PRODUKT	HOOFD GROEP	GROEP
P	8	84
BETR.		NO.
Portieren		20
340/360 30/3-84		DATUM
		Feb. 84

Service Bulletin

Bevestiging buitenspiegel op portier

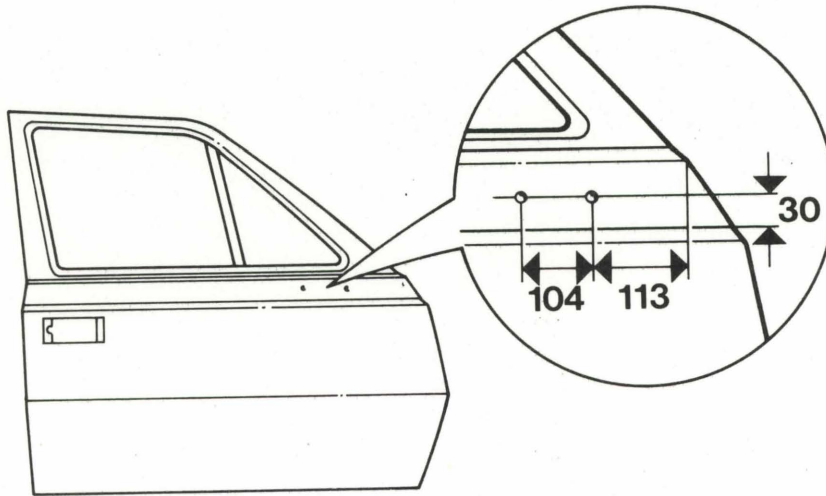
Met het vervallen van de raamgeleider in het voorportier (vanaf chassis nummer 810500) heeft de spiegel een nieuwe plaats gekregen. In verband met deze wijziging worden er als serviceonderdeel nog uitsluitend portieren en/of portierplaten geleverd zonder gaten voor de spiegel-bevestiging.

Indien de spiegel op de portierplaat gemonteerd moet worden moeten de gaten als volgt geboord worden:

2 gaten \varnothing 2,5 mm

Deze maten dienen **exact** aangehouden te worden omdat bij het vervangen van een **portierplaat** de doordrukkingen in de bestaande verstevigingsplaat **wel** aanwezig zijn en de nieuw te boren gaten hier precies boven uit moeten komen.

Let op: Boor de gaten **voor** het lakken. Indien dit niet mogelijk is behandel dan de nieuw geboorde gaten met **anti-roestmiddel** (O/N 282 767-3).
